原子力発電所の高経年化対策の評価について

平成16年3月18日
経済産業省
原子力安全・保安院

原子力発電所の高経年化対策の評価について

平成16年3月
経済産業省
原子力安全・保安院

図-3 玄海原子力発電所1号機 高経年化対策検討に基づく長期保全計画

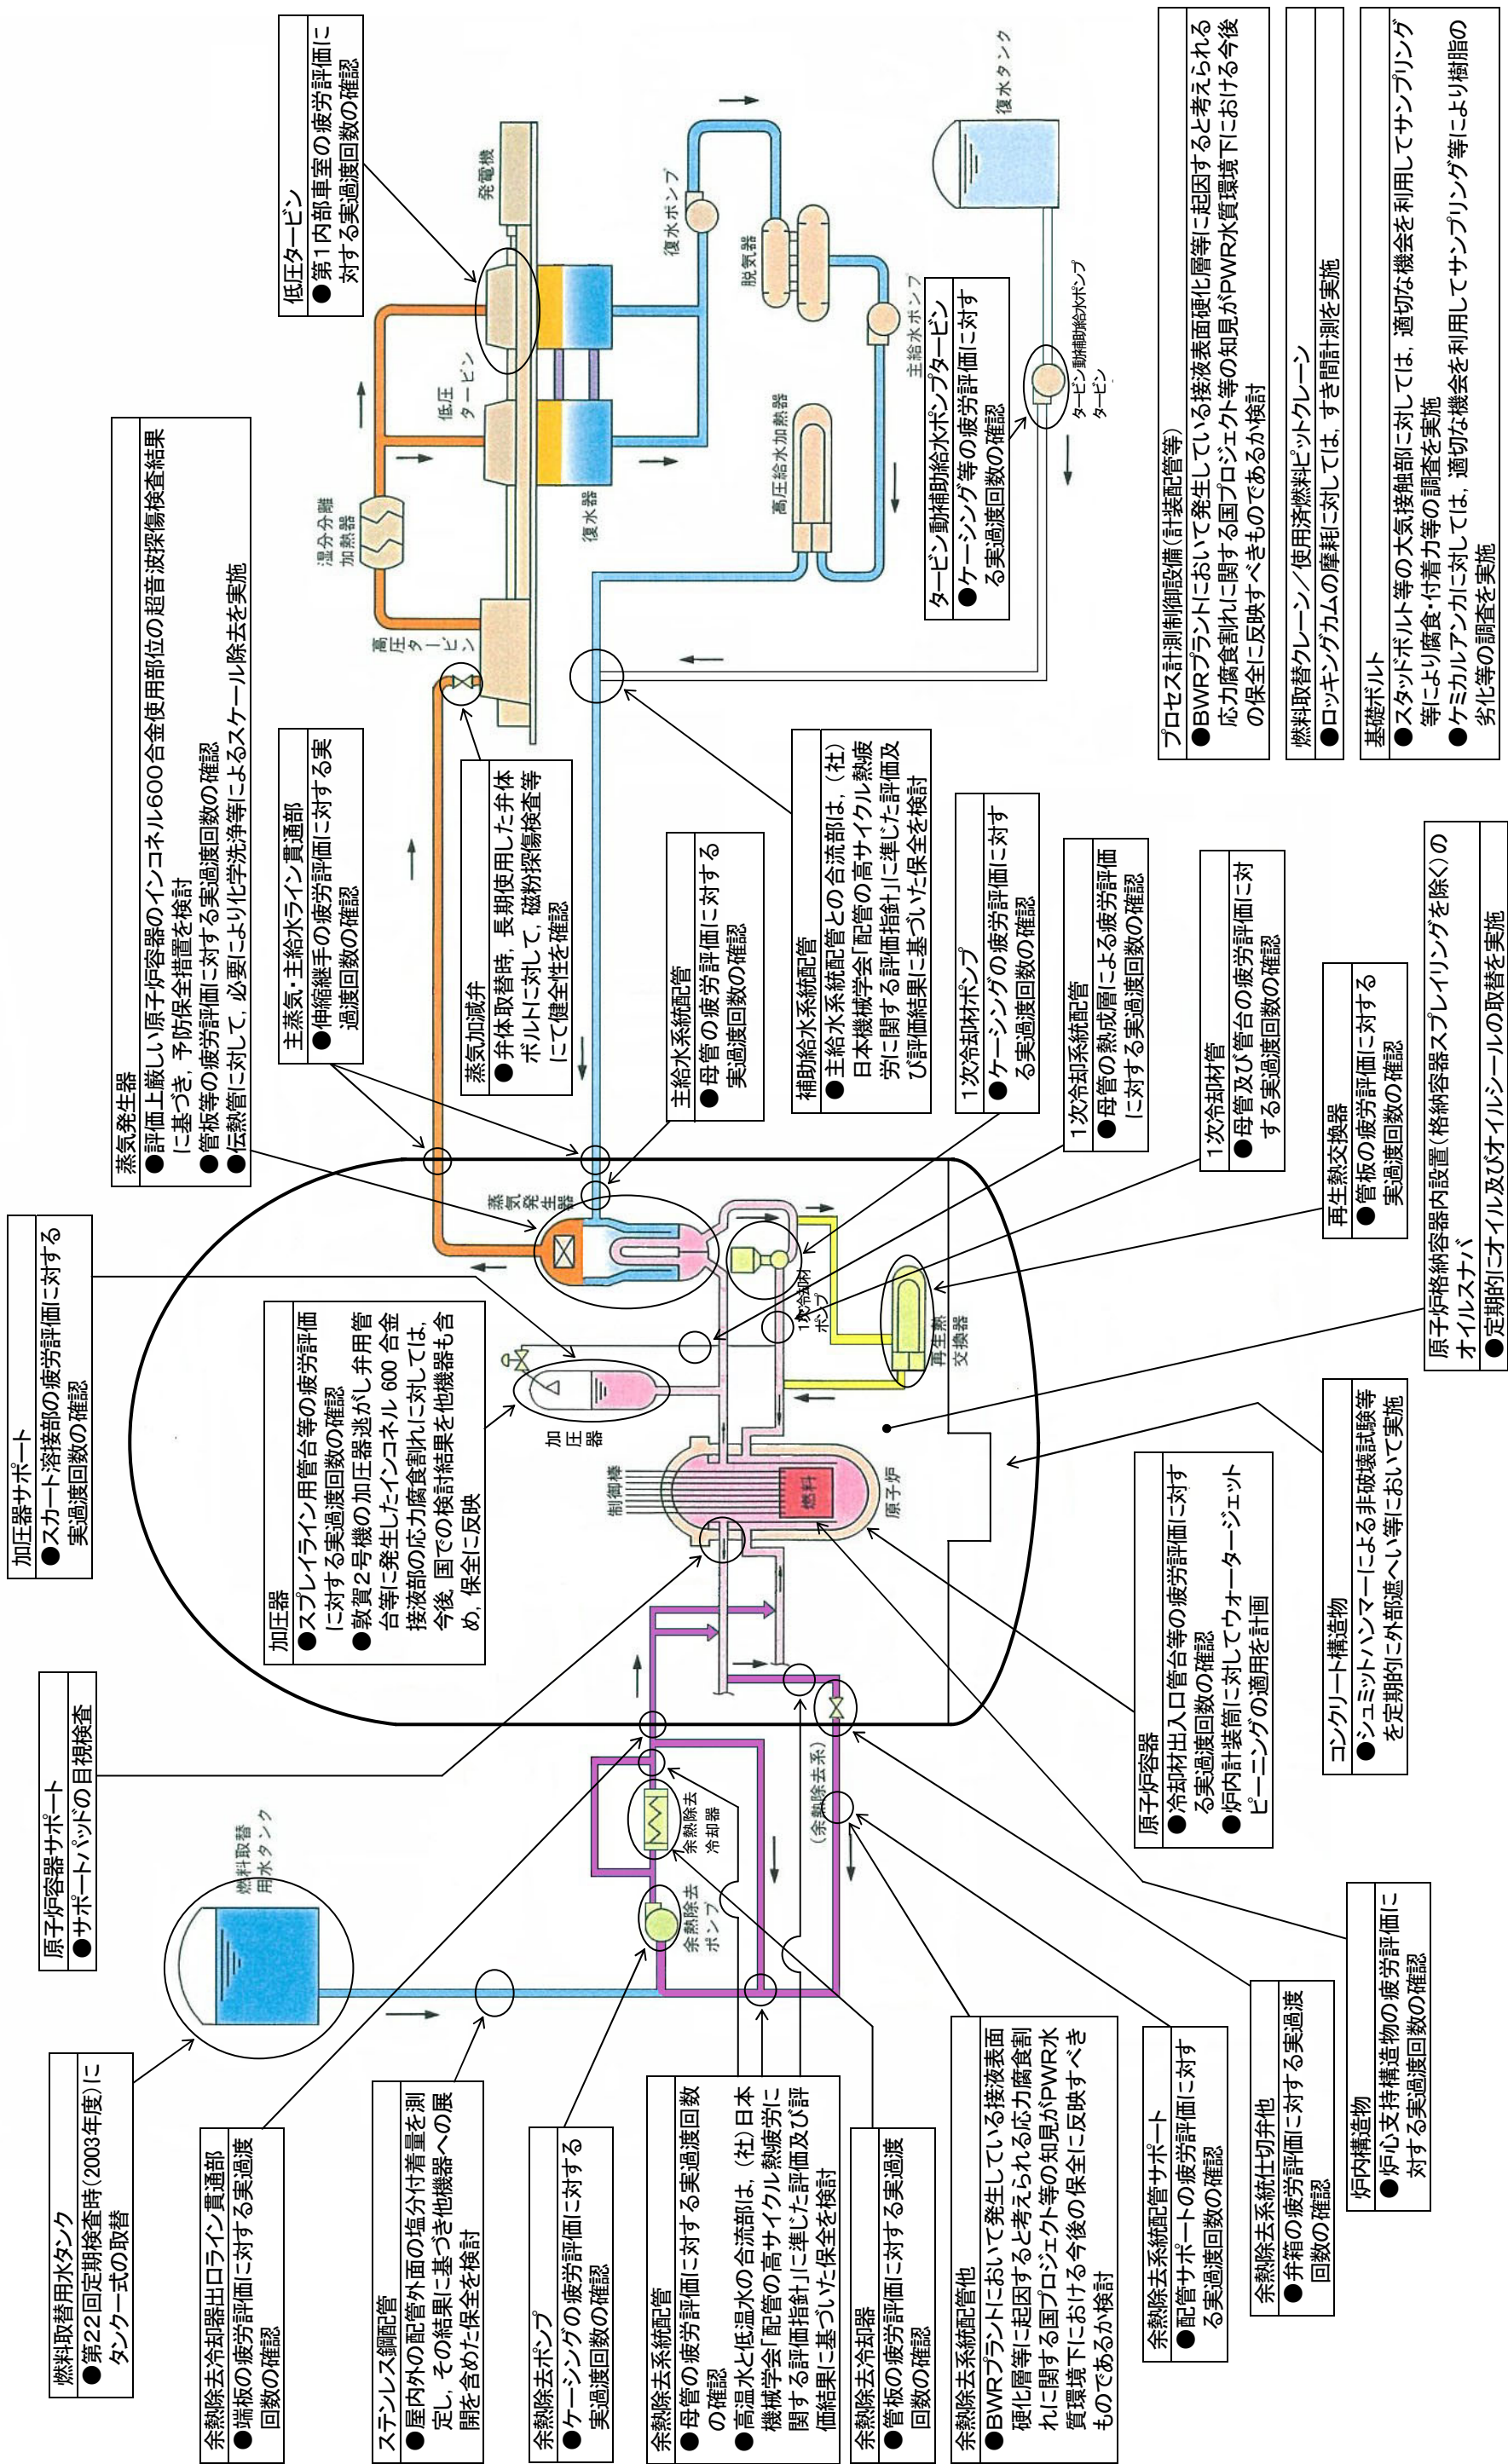
a-1 炉内計装筒については、平成15年度の第22回定期検査時に予防保全措置としてのウォータージェットピーニングの適用を計画する。

a-2 加圧器サージ用管台等のインコネル600合金使用部位については、日本原子力発電株式会社敦賀発電所2号機の加圧器逃がし弁用管台及び安全弁用管台に発生したインコネル600合金接液部の応力腐食割れに対する、国での検討結果をもとに保全に反映していく。

原子炉容器サポートパッドについては、構造上目視確認ができないため、設備改造を行い、定期的を目視検査を実施していく。

a-1 蒸気発生器のインコネル600合金使用部位については、評価上厳しい原子炉容器のインコネル600合金使用部位の超音波探傷検査結果に基づき予防保全措置を検討していく。

余熱除去ポンプ、再生熱交換器、原子炉容器、余熱除去系統配管、余熱除去系統仕切弁、炉心支持構造物、及び加圧器スカート等の疲労割れについては、営業運転

図-4 島根原子力発電所1号機 高経年化対策検討に基づく長期保全計画

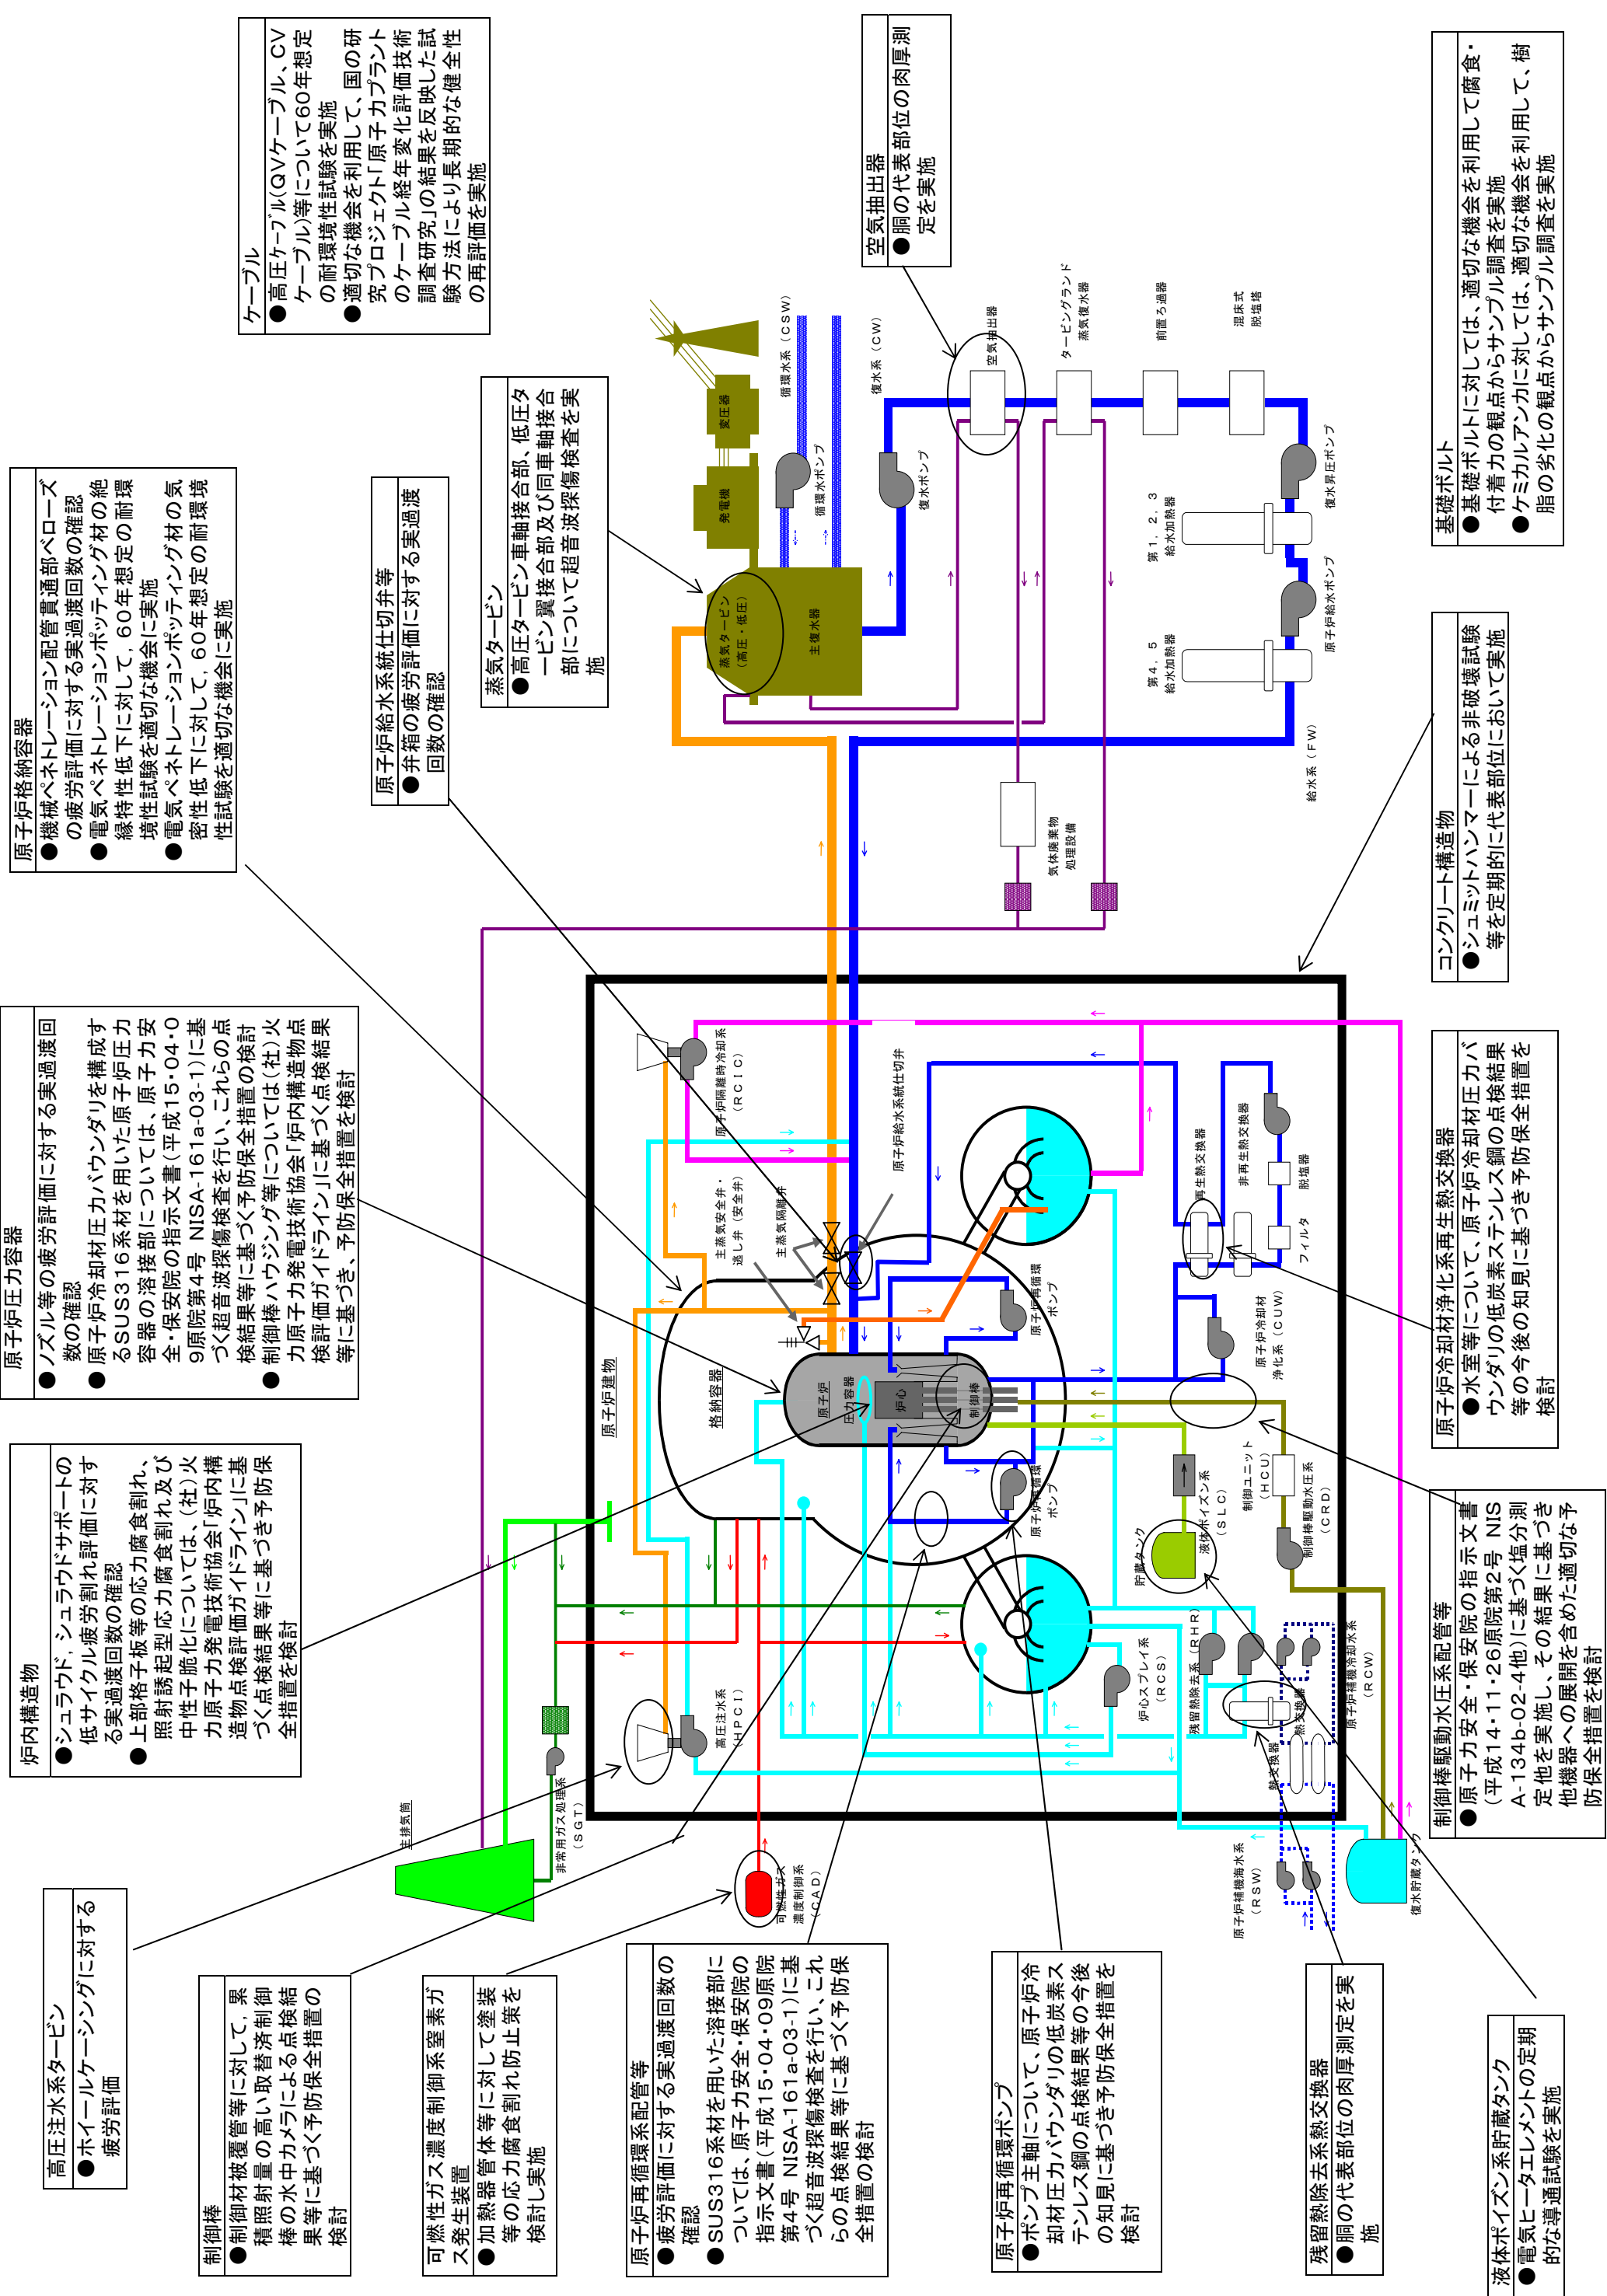
高圧注水タービン

- ホイールケーシングに対する疲労評価

制御棒

- 制御材被覆管等に対して、累積照射量の高い取替済制御棒の水の中カメラによる点検結果等に基づき予防保全措置の検討

可燃性ガス濃度制御室素ガス発生装置

- 加熱器管体等に対して塗装等の応力腐食割れ防止策を検討し実施

原子炉再循環系配管等

- 疲労評価に対する実過渡回数確認
- SUS316系材を用いた溶接部については、原子力安全・保安院の指示文書(平成15・04・09原院第4号 NISA-161a-03-1)に基づき超音波探傷検査を行い、これらの点検結果等に基づき予防保全措置の検討

原子炉再循環ポンプ

- ポンプ主軸について、原子炉冷却材圧カバウンダリの低炭素ステンレス鋼の点検結果等の今後の知見に基づき予防保全措置を検討

残留熱除去系熱交換器

- 胴の代表部位の肉厚測定を実施

液体ボイズン系貯蔵タンク

- 電気ヒータエレメントの定期的な導通試験を実施

炉内構造物

- シュラウド、シュラウドサポートの低サイクル疲労割れ評価に対する実過渡回数確認
- 上部格子板等の応力腐食割れ、照射誘起型応力腐食割れ及び中性子脆化については、(社)火力原子力発電技術協会「炉内構造物点検評価ガイドライン」に基づく点検結果等に基づき予防保全措置を検討

原子炉格納容器

- 機械ペネトレーション配管貫通部ペロースの疲労評価に対する実過渡回数確認
- 電気ペネトレーションポッティング材の絶縁特性低下に対して、60年想定耐環境試験を適切な機会に実施
- 電気ペネトレーションポッティング材の気密性低下に対して、60年想定耐環境試験を適切な機会に実施
